Proposed amendment to to the GCU

Title	<i>Introduction of the JNS Measures into Appendix 10 (replacing AP-MNT-2026-25)</i>
Reference	<i>AP-MNT-2026-26</i>
Planned change date	<i>01/01/2027</i>
Topic proposal	<i>TP-MNT-2026-25</i>
Proposer / working group	<i>WG MNT</i>
Section of the GCU	<i>GCU Appendix 10</i>
Concise description	<i>Introduction of the JNS Measures into Appendix 10 following the publication of JNS report 5.0 (replacing AP-MNT-2026-25 implementing JNS report 4.0)</i>

1.18 Monobloc wheels may not display marks of thermal overload caused by the brake:

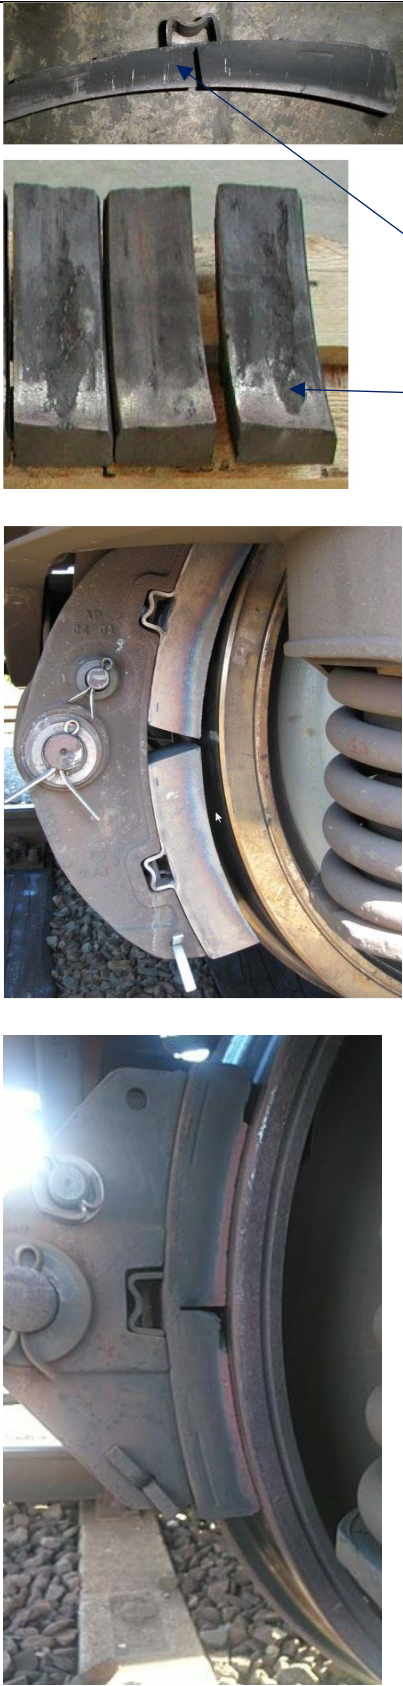
- clearly burnt paint at the connection between rim and wheel plate (paint cracked/peeled),
- traces of rust at connection between rim and wheel plate,
- fusion of brake blocks,
- deterioration of wheel tread with build-up of metal (see number 1.6.1¹⁾ too),
- rim bluish coloured (not uniform) due to overheating,
- protruding (flanging) brake blocks.

If thermal overload is suspected, a brake test must be performed in accordance with UIC Leaflet 543-1 and the keeper must be consulted in order to obtain instructions. If the keeper does not provide instructions, the wheelsets concerned must be replaced using Form H^R.

The burnt paint must not be painted over unless agreement for the keeper is guaranteed.

1.18 Les roues monobloc ne doivent pas présenter d'indice de surcharge thermique due au freinage :

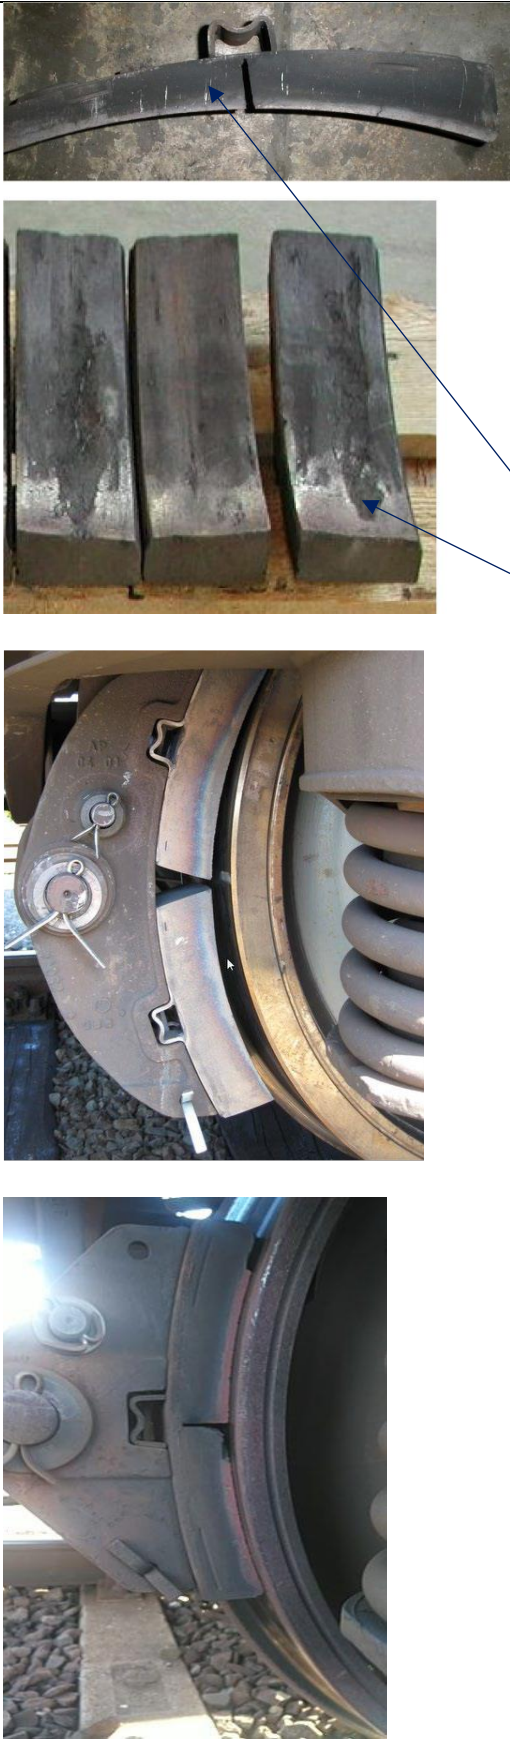
- dégradation nette de la peinture dans le raccordement jante-toile (peinture fissurée/écaillée)
- traces d'oxydation dans le raccordement entre la toile et la jante
- fusion des semelles
- détérioration de la table de roulement avec apport du métal (voir également n° 1.6.1¹⁾)
- jante bleuie inégalement par la surcharge thermique
- semelles de frein débordantes

En cas de présomption de surcharge thermique, un essai de frein selon la fiche UIC 543-1 doit être effectué et le détenteur doit être consulté en vue d'instructions. Si le détenteur ne donne pas d'instructions, les essieux concernés sont à remplacer avec le modèle H^R.

La peinture dégradée ne doit être renouvelée qu'après accord préalable du détenteur.
